Varsel om oppstart av planarbeid for Grøn omstilling av Mongstad, gbnr. 127/ 91 m.fl., Alver kommune- Merknad frå Austrheim kommune

Fråsegn til varsel om oppstart av detaljreguleringsplan og planprogram for grøn omstilling av Mongstad gbnr. 127/91 Alver kommune - Vestland fylke

Høringsuttalelse - Varsel om oppstart av planarbeid - Grønn omstilling av Mongstad

Varsel om utvida planområde - detaljreguleringsplan for Grøn omstilling av Mongstad, gbnr. 127/ 91 m.fl., plan-ID 46312020006, i Alver og Austrheim kommunar

Fotokartet over viser anleggsvegar og deponiområde for varig plassering av jord- og torvmassar til opparbeiding av landbruksareal. Dette er på Litlås og Hope

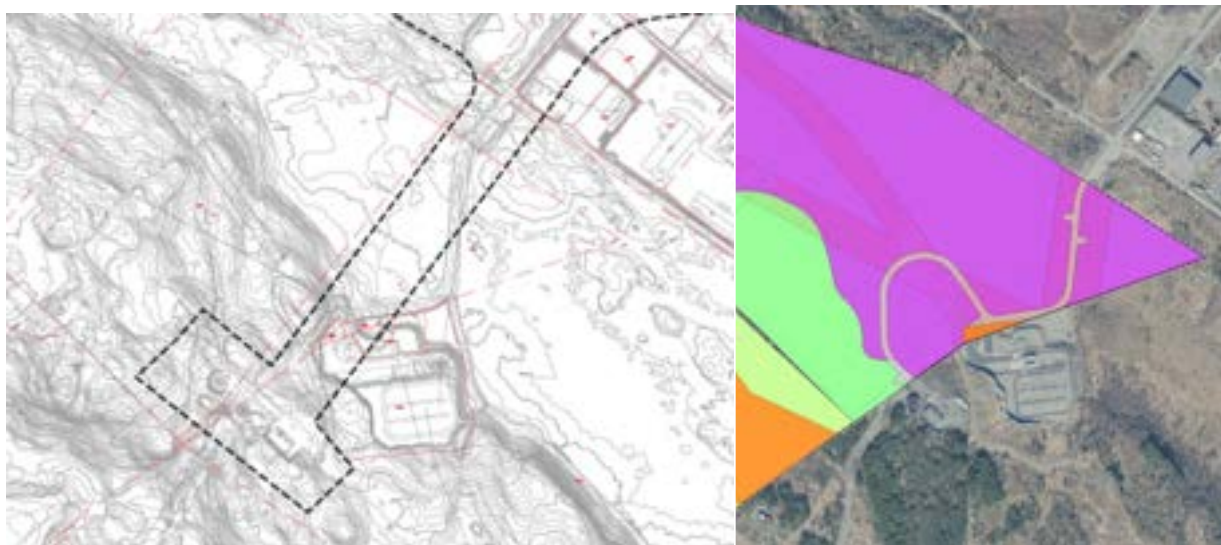
Austrheim kommune vil understreka at dersom det er naudsynt å flytta reine torv- og jordmassar så ber me om at dette kan løysast utan å køyra på offentleg veg meir enn naudsynt. Me vil og gje dykk oppmerksom på at det er aktive bønder/grunneigarar nær planområdet som det etter avtale truleg kan tilkøyrast reine

massar til. Dette vil gjera masseforflyttinga meir rasjonelt, trafikkmessig og klimamessig betre for alle. Sjå fotokart under som viser anleggsvegar og deponiområde på Litlås og Hope.

I bilde ovanfor er farleia vist med blå stipla linje. Grønt areal med viser kor Kystverket har mynde etter havne- og farvannsloven, og er det geografiske arealet til farleiene jf. *Forskrift*

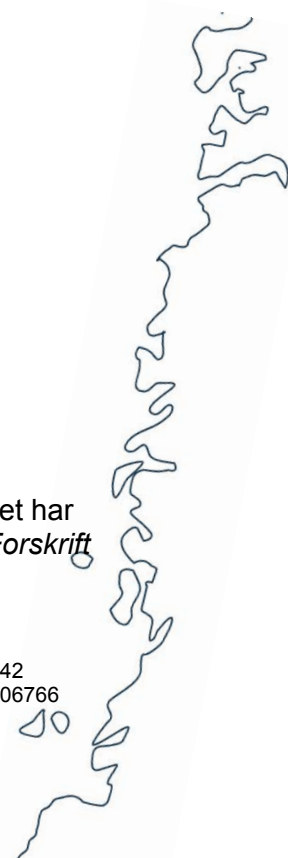
I plansamanheng skal Kystverket ivareta omsynet til god framkomme, trygg ferdsle og forsvarleg bruk av farvatnet. Med etablering av landbasert akvakultur må ein vente ei auka i skipstrafikken til og frå Mongstad Base. Fensfjorden er ei trafikkert farlei og ein må vurdere tryggleik og forureining knytt til ulykker/uhell i farleia, og kva konsekvensar dette kan utgjere for natur, næring og samfunn.

om farleder (FOR-2019-12-11-1834). Vi gjer merksam på dette allereie nå med tanke på framtidige sjøvassleidningar.

Kartvedlegg 1 – viser Statnetts Lindås transformatorstasjon og luftledningen nordover til muffeanlegget hvor det er overgang til sjøkabel.

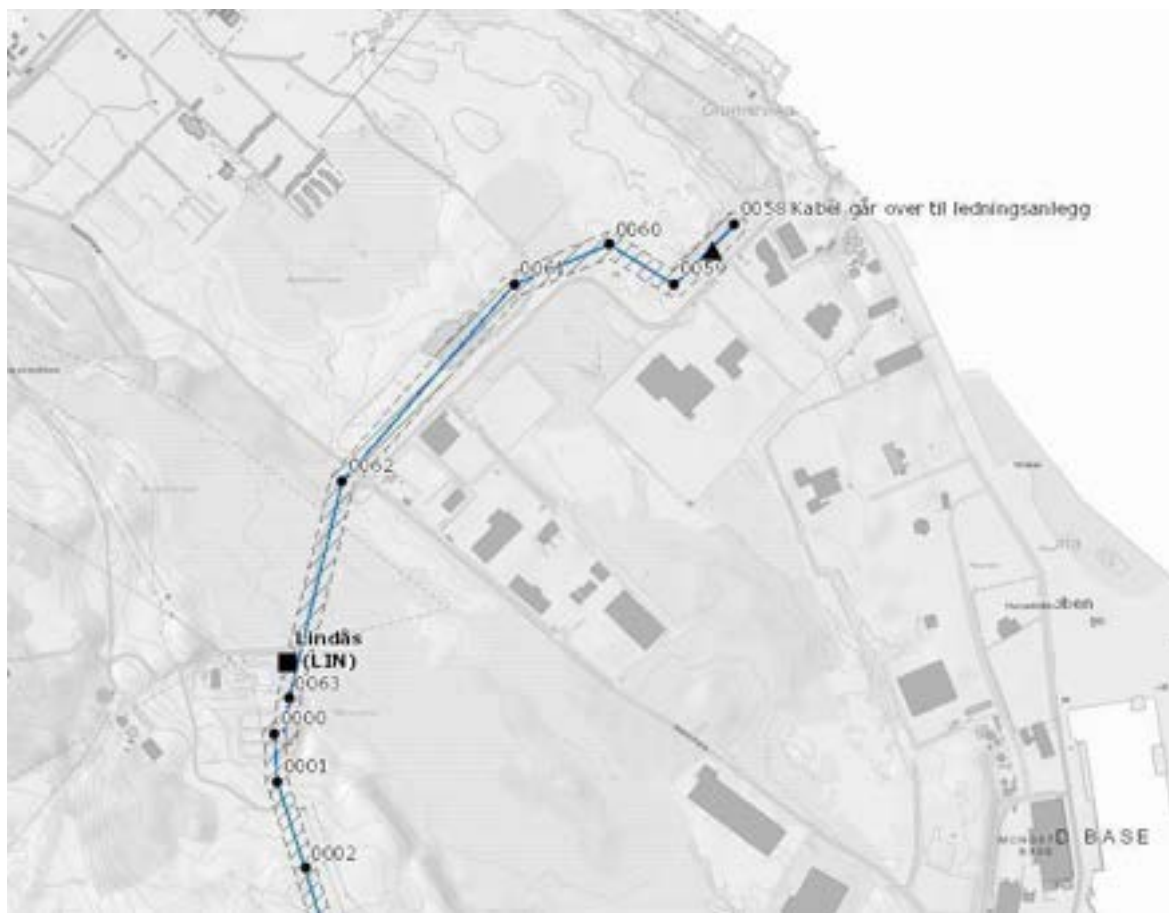
Vi gjør oppmerksom på at det innenfor planområdet må tas nødvendige hensyn til drift og utvikling av anleggene. Spesielt bemerker vi nærføring av energitunell under Lindås transformatorstasjon og at Statnett har planer for utvikling av de elektriske anleggene med økt transformeringskapasitet i Lindås og et nytt sett kabler fra muffeanlegget og ut i Fensfjorden.

Det varslede planområdet strekker seg under Statnetts/BKKs tomt (kart 3) for Lindås transformatorstasjon og ledningstrasèen mot Fensfjorden, og det fremgår at planen er å etablere energitunell fra det eksisterende høydebassenget vest for transformatorstasjonen og nordover. Det opplyses at overdekningen til energitunellen skal være minimum 15 meter.

Statnett bemerker at tiltakshaver må utrede anleggsarbeidet med tunellen med tanke på rystelser på de elektriske anleggene. Sprengningsarbeider må ikke påføre stasjonskomponenter og ledningsanlegget skade. Transmisjonsnettet er ømfintlig for vibrasjoner, og har derfor fastsatt grenseverdier for vibrasjoner på konstruksjoner som kan påvirkes. Grenseverdien for transmisjonsnettanlegg er satt til 20 mm/sek på stasjonskomponenter og på mastevanger og 30 mm/sek på mastefundament. Tiltakshaver er ansvarlig for at grenseverdiene overholdes, og må sørge for at det monteres rystelsesmålere som overvåker transmisjonsnettanlegget. Resultatene må kunne dokumenteres og kontrolleres og kostnadene forbundet med målingene må dekkes av tiltakshaver.
